CONCORRÊNCIA PÚBLICA NACIONAL - CPN nº 001/2018-DESO/BIRD

Execução das Obras da 1ª Etapa do Sistema de Drenagem Pluvial de Itabaiana – SDP1-ITABAIANA (MACRODRENAGEM)

ESCLARECIMENTO 01-CPN001

SOLICITAÇÃO DE ESCLARECIMENTO 02

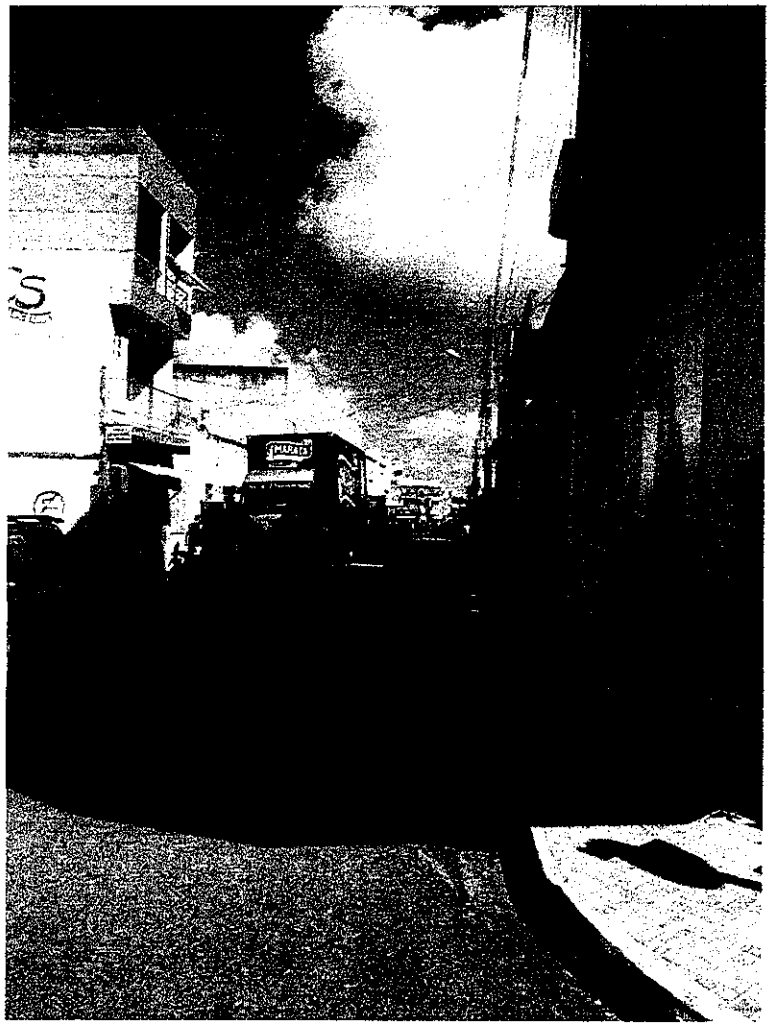
2 – Com relação à implantação dos canais de drenagem em aduelas pré-moldadas em concreto, nos trechos da Rua Euclides Paes Mendonça, da Av. Otoniel Dória e da Rua Capitão Mendes nas imediações mercado público, as ruas são palco da feira do município que ocorrem todas as quartas e sábados. Toda essa região é caracterizada como zona de intenso comércio varejista e atacadista. Nesses trechos o canal projetado tem dimensões externas de 2,60x1,60 (LxP), 2,80x1,60 (LxP) e de 4,10x1,90 (LxP), sendo necessária a interdição total dessas vias para realização das obras. Somado a estas dificuldades, visualizamos pelo perfil geológico de projeto, que neste trecho haverá ocorrência de material em terceira categoria que impactam diretamente no prazo de execução das obras. Questionamos se a DESO previu trabalho de assistência social e de comunicação com a população local, comerciantes, secretaria de transito, Prefeitura Municipal e demais partes envolvidas? Seguem fotos abaixo dos trechos apontados registrados na quarta-feira dia 07/06/17 as 13:30.

Os citados trabalhos de "assistência social e de comunicação com a população local, comerciantes, secretaria de transito, Prefeitura Municipal e demais partes envolvidas" fazem parte do escopo da licitação **SMC nº 001/2016-DESO/BIRD**, que tem como objeto a contratação dos **SERVIÇOS DE ENGENHARIA CONSULTIVA PARA SUPERVISÃO DE APOIO DA 2ª ETAPA DAS OBRAS DO SISTEMA DE ESGOTAMENTO SANITÁRIO E DA 1ª ETAPA DAS OBRAS DO SISTEMA DE DRENAGEM PLUVIAL DE ITABAIANA - SES1/SDP2-Itabaiana, compreendendo o gerenciamento e a fiscalização de obras e consultoria operacional, técnica, administrativa, ambiental e social**; ora em fase de contratação.
